小型トラックのトランスミッション流体継手のリコールについて

リコール届出番号2008

平成19年11月21日、日産ディーゼル工業株式会社に車両を供給しているいすゞ自動車株式会社が下記のリコールを国土交通大臣に届け出しました。

改善箇所説明図

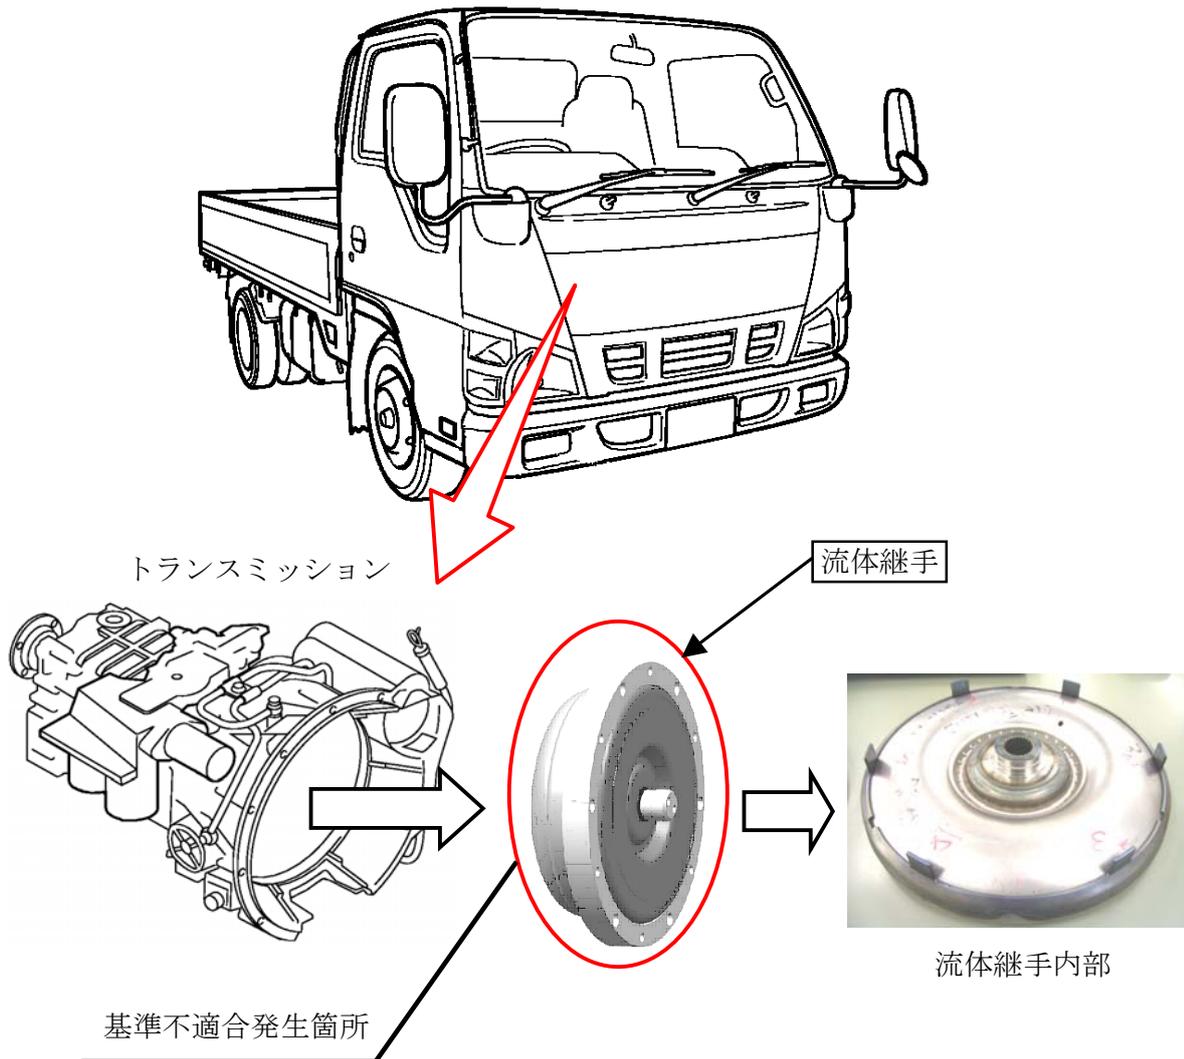
変速機において、流体継手内部の突起部と溶接の位置が不適切なため、当該部の強度が不足しているものがあり、使用過程において、突起物が破損して作動油に金属粉が混入するものがある。そのため、そのまま使用を続けると、最悪の場合、金属粉によりオイルシールが損傷して作動油が漏れ、油圧不足となり、走行不能となるおそれがある。

改善の内容:全車両、流体継手を対策品と交換する。なお、変速機内部に損傷がある場合には関係部品を新品と交換する。

識別:オイルパンのドレン側下面に白色ペイントを塗布する。
